Ministero dell' Ambiente e della Tutela del Territorio e del Mare

Commissione Tecnica di Verifica dell'Impatto Ambientale – VIA e VAS

Parere n. 3351 del 23 aprile 2020

Progetto:	<p><i>Linea AV/AC Torino – Venezia Tratta Milano – Verona Lotto funzionale Brescia est - Verona</i></p> <p><i>Verifica di Attuazione ex Art. 185 c. 6 e 7 del Dlgs 163/2006 Progetto esecutivo Lotto costruttivo 1 (Pacchetti 4 – 5 – 6)</i></p> <p><i>e</i></p> <p><i>Variante ex Art. 169 Dlgs n. 163/2006 Varianti codici M3, M5, M7, M13, M17, M21, M22, M25, M26, M28, M29, M37</i></p> <p><i>IDVIP 4370</i></p>
Proponente:	<p><i>CEPAV Due — Consorzio Eni per l'Alta Velocità</i></p>

M26-1: traslazione del tracciato (per un massimo di 6 m) per miglioramento delle risoluzioni di interferenza idraulica

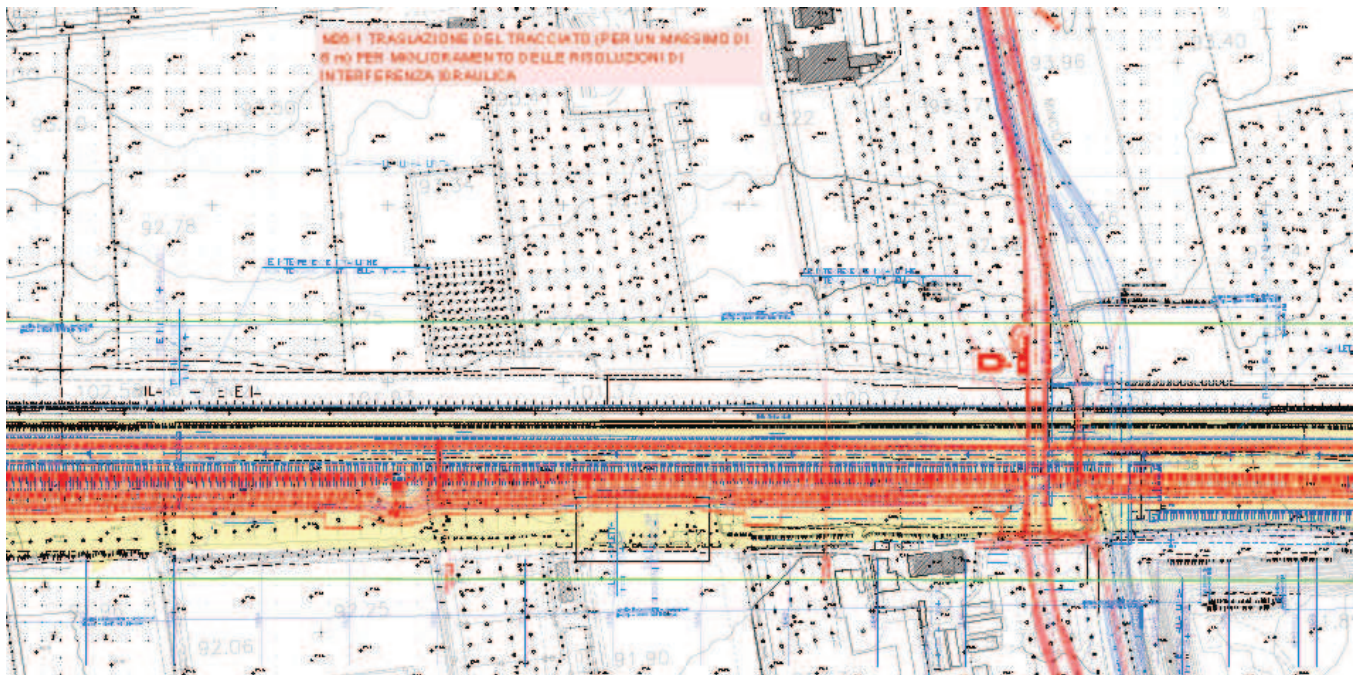
La modifica planimetrica consiste nella traslazione verso sud del tracciato ferroviario, sia della linea AV/AC sia degli affiancati rami pari e dispari della interconnessione di Verona Merci, per un valore massimo di 6 m. Si tratta di modifica tecnica richiesta da Italferr al fine di migliorare la risoluzione delle interferenze idrauliche.

La traslazione verso sud del tracciato ferroviario, che interessa circa 5 km di tracciato per un valore massimo di 6 m, non ha comportato per le trincee e i rilevati ferroviari variazioni degne di nota.

M28-3: Rilocazione del sottovia stradale verso ovest (SL94).

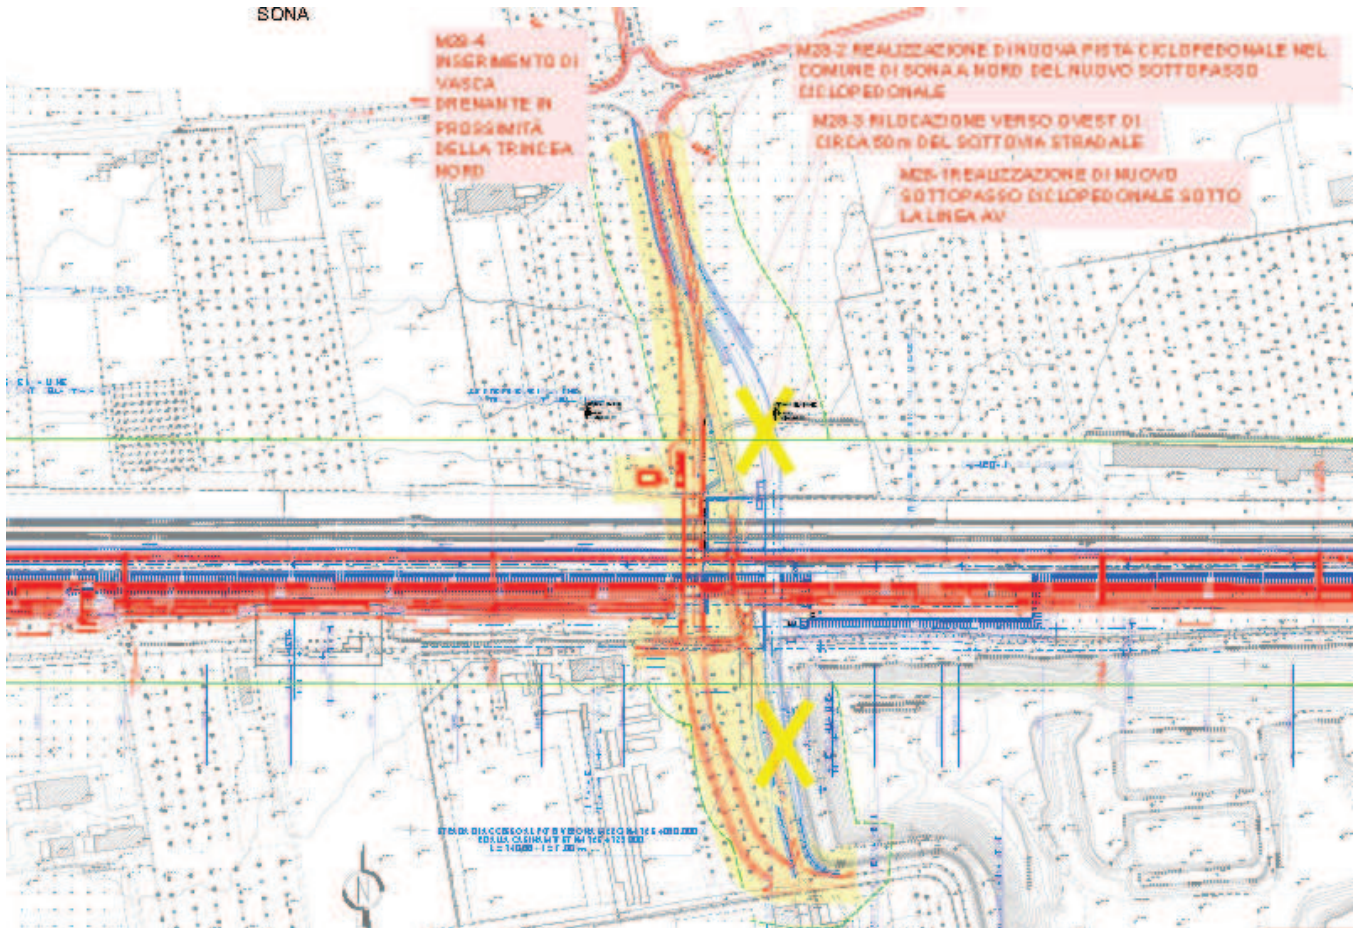
La modifica è stata originata nell'ambito del confronto tecnico con Italferr e si è resa necessaria per allontanare le opere dalla forte depressione presente nell'area limitrofa alla rampa sud.

Il sottovia stradale e la relativa viabilità sono rilocati verso ovest nella misura di circa 48m. La nuova progressiva in corrispondenza della linea ferroviaria AV diventa 137+939.

Le opere d'arte che costituiscono il sottovia sono soggette ad alcune variazioni dimensionali rispetto al Progetto Definitivo di CdS, in particolare il manufatto varato a spinta.

M28-4: Inserimento di vasca drenante in prossimità della trincea nord del sottovia (SL94), ad ovest della stessa.

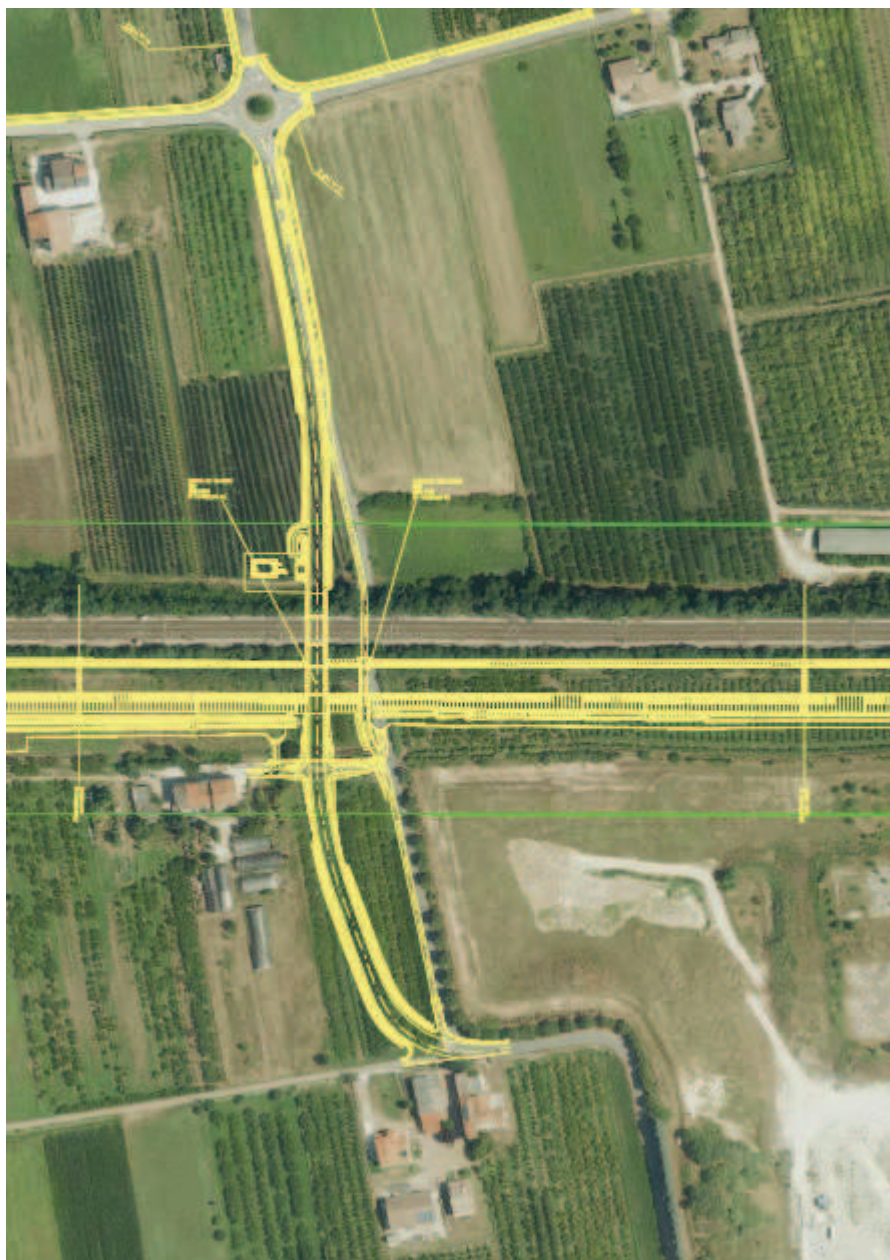
Si tratta di modifica tecnica richiesta da Italferr per il corretto smaltimento delle acque piovane.

M29-2: viabilità di accesso al posto tecnologico comprendente il PC/PJ di Verona e la Cabina ENEL Mt/Bt (RI61 / FA26).

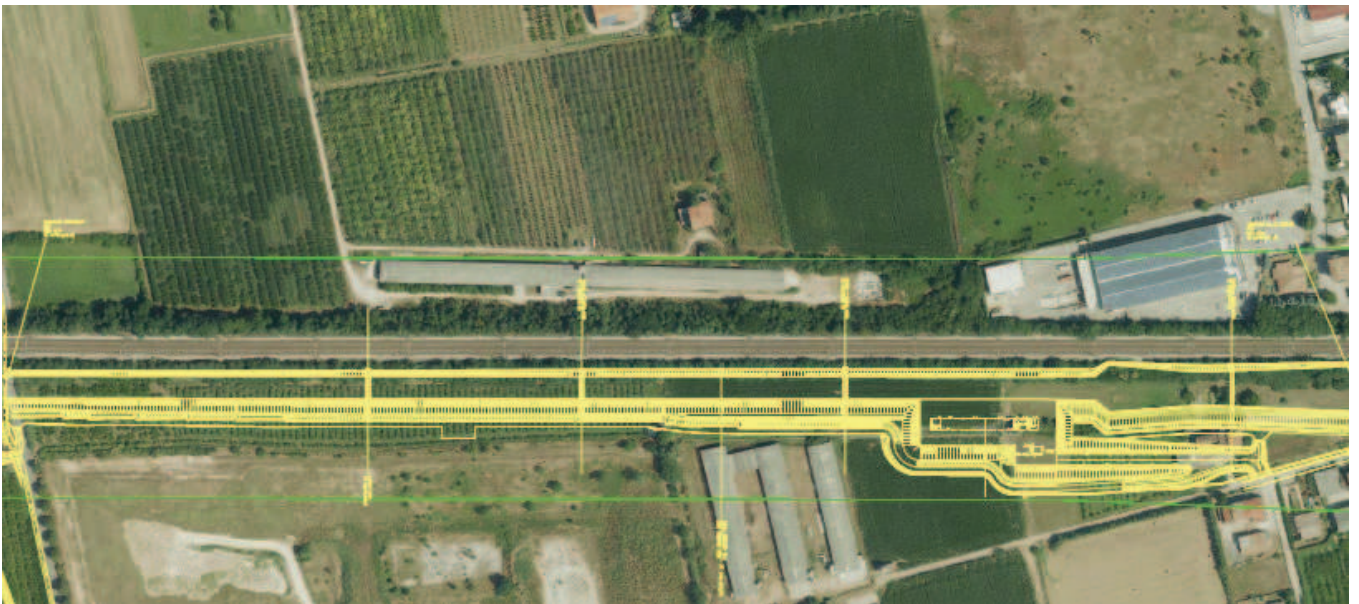
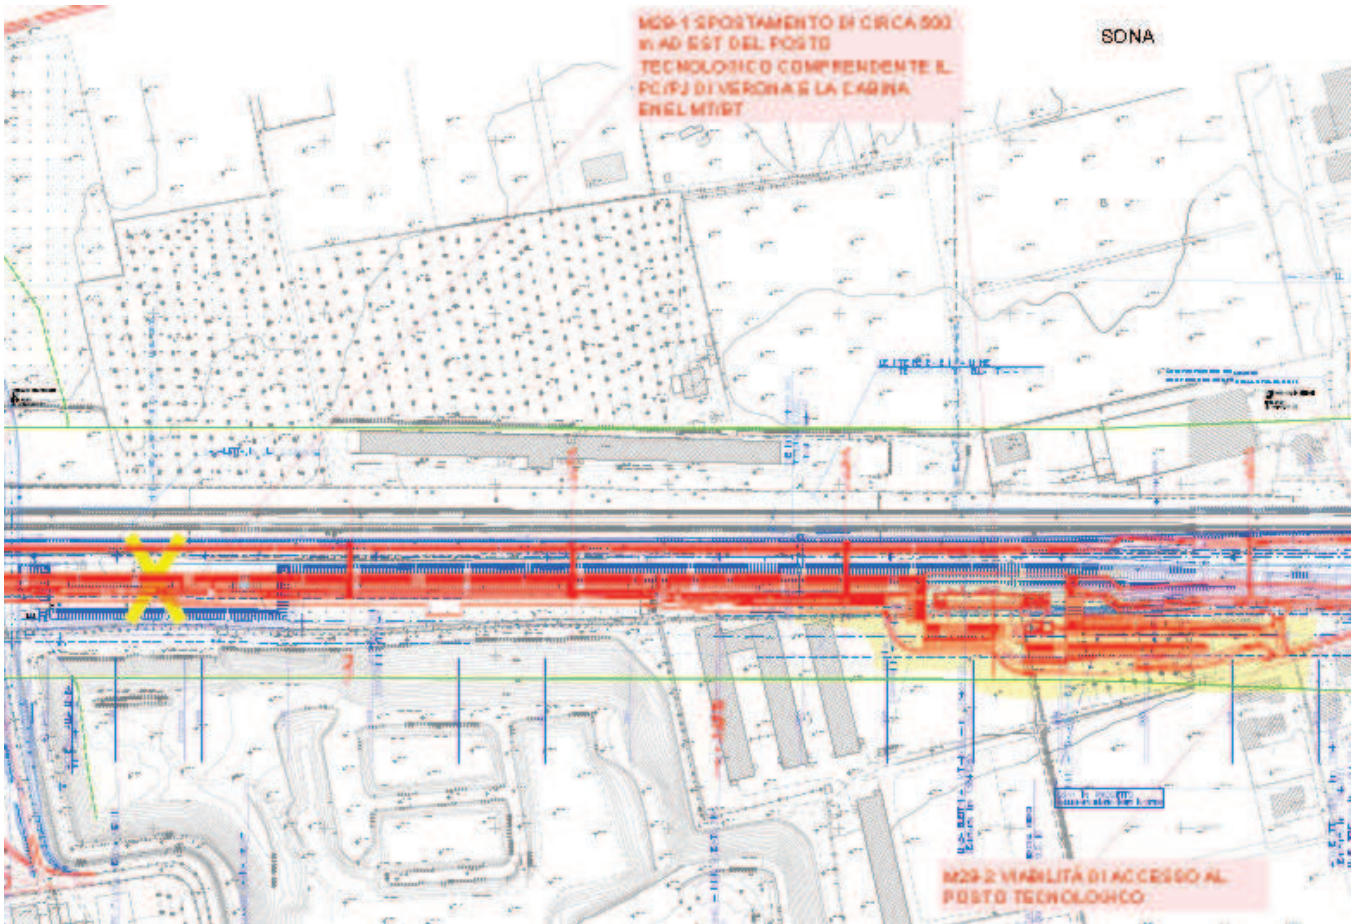
Per quanto riguarda i fabbricati tecnologici, a seguito di affinamenti progettuali le loro dimensioni subiscono modesti incrementi.

Le dimensioni in pianta del PC/PJ diventano 66.95m x 8.90m, e l'altezza alla quota di gronda è 4.42m. Le dimensioni in pianta della Cabina ENEL Mt/Bt diventano 13.30m x 7.30m, e l'altezza alla quota di gronda è 4.07m.

Il piazzale FA26 PC/PJ Verona Merci (vedi nota M29-1) ricollocato e ridimensionato è stato collegato alla viabilità esistente, via Betlemme, con una strada di accesso di sviluppo pari a 130 m, aventi le caratteristiche richieste da Manuale di Progettazione RFI 2016, con larghezza piattaforma 6.50 m, larghezza adottata per le strade locali di categoria F (come da D.M. 5-11-2001 "Norme funzionali e geometriche per la costruzione delle strade") con soluzione base a due corsie di marcia da 3,25 m, priva di banchine laterali, velocità di progetto 60 km/h, ambito urbano. È stata garantita la continuità e l'accessibilità allo stradello di servizio, con strada di accesso di larghezza 3,00 m e Lunghezza pari a 73m.

M37-2: realizzazione nuova rotatoria al termine della rampa nord del cavalcavia

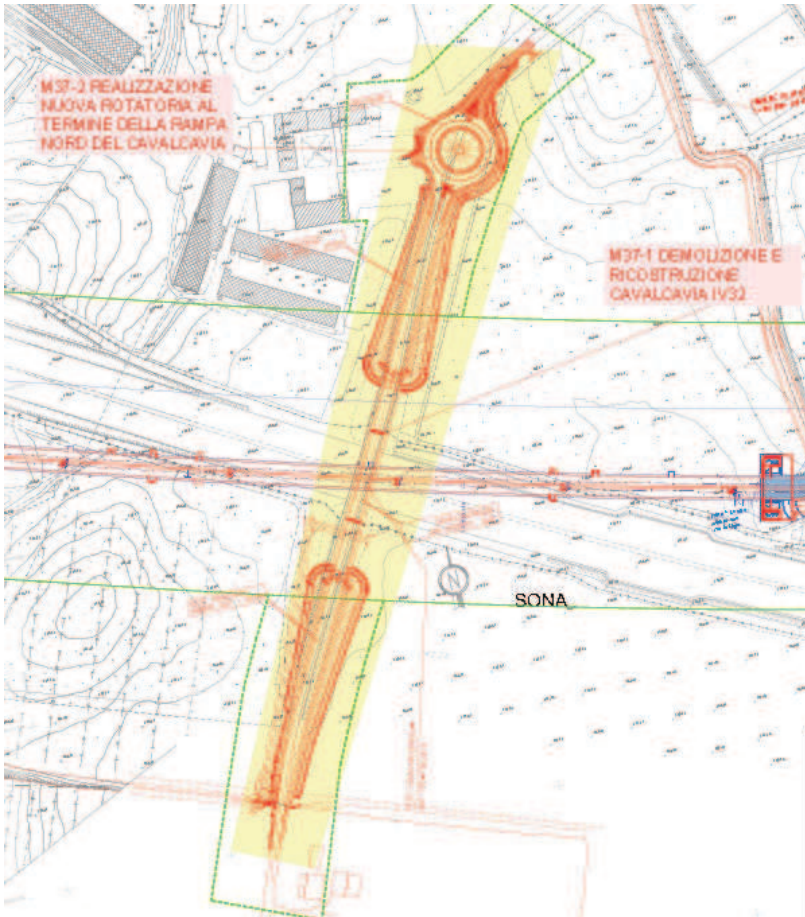
L'attraversamento stradale illustrato al punto precedente si innesta, a sud, sulla viabilità esistente mentre a nord si innesta su una nuova rotatoria di diametro esterno pari a 45,00 m.

La rotatoria presenta una carreggiata anulare di larghezza pari a 9,0 m, costituita da due corsie di 3,50 m e da due banchine laterali della larghezza pari a 1,0 m. A inizio intervento e all'attacco dei rami di innesto in rotatoria con la viabilità esistente sono poi previsti tratti di raccordo gradualmente fra la nuova viabilità e la quella attuale che presenta una larghezza inferiore.
